Parecer Técnico SEI-GDF n.º 93/2019 - IBRAM/PRESI/SULAM/DILAM-III

Referência: Processo nº 00391-00012654/2017-40

Atividade: Aterro Sanitário

Assunto: Problemas identificados no Aterro Sanitário de Brasília e retificação da Licença de Operação nº 44/2016

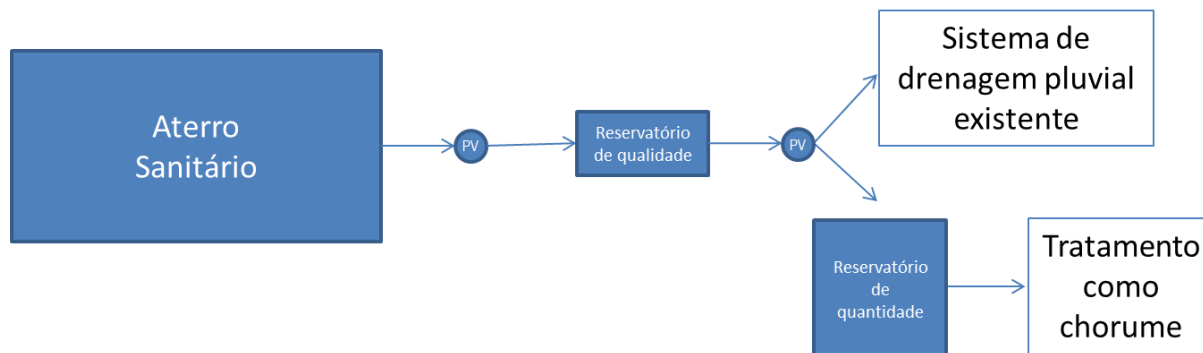
1. Identificação da causa da obstrução da tubulação de chorume;

Foi realizada análise físico - química da amostra retirada da tubulação obstruída. O Ofício 23/2019 (19524060) informou que foi encaminhada amostra do material da obstrução das tubulações para análise do laboratório Aqualit, que resultou no relatório apresentado em seu anexo. O método utilizado foi para exame de água e efluente e não de material sólido. Dentre os componentes mensurados na análise se destacam a elevada presença de sólidos totais, sólidos voláteis e a presença de cálcio total. A presença de cálcio indica um potencial elemento cimentante. Mesmo com o resultado das análises químicas do material da obstrução ainda não foi apresentada a causa da obstrução. É esperado que com a contratação da FUNAPE - Fundação de Apoio a Pesquisa - UFMG, e profissionais especializados, seja apresentada conclusão da causa. Outra medida de investigação foi a contratação de empresa para realizar vídeo inspeção nas tubulações de drenagem de chorume.

Figura 1 - Concentrações do efluente da ETE Samambaia (fonte: CAESB - Documento SEI nº 20990942 - slide 10).

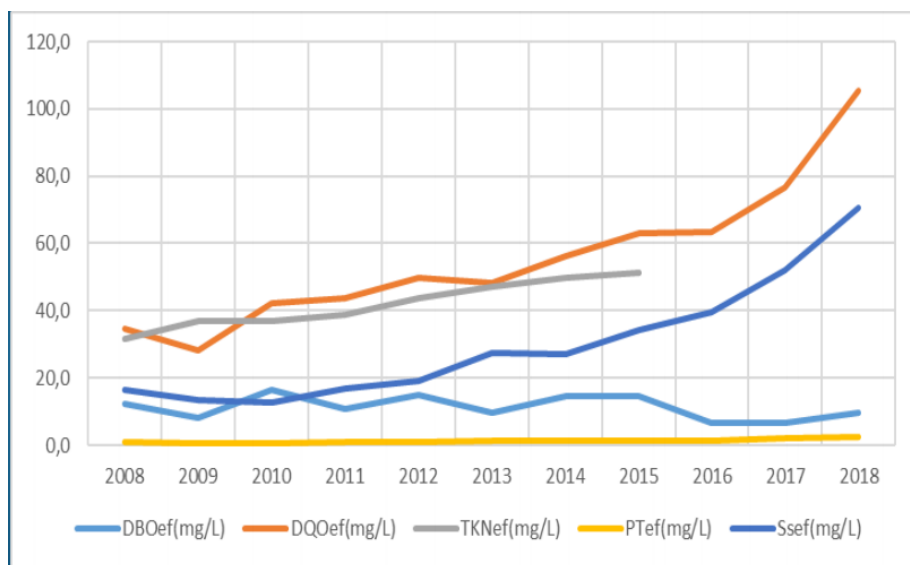
Reflete-se ainda que o monitoramento de uma unidade que trata efluente com as características de chorume deve ter tratamento diferenciado do que é realizado para o de efluentes domésticos.
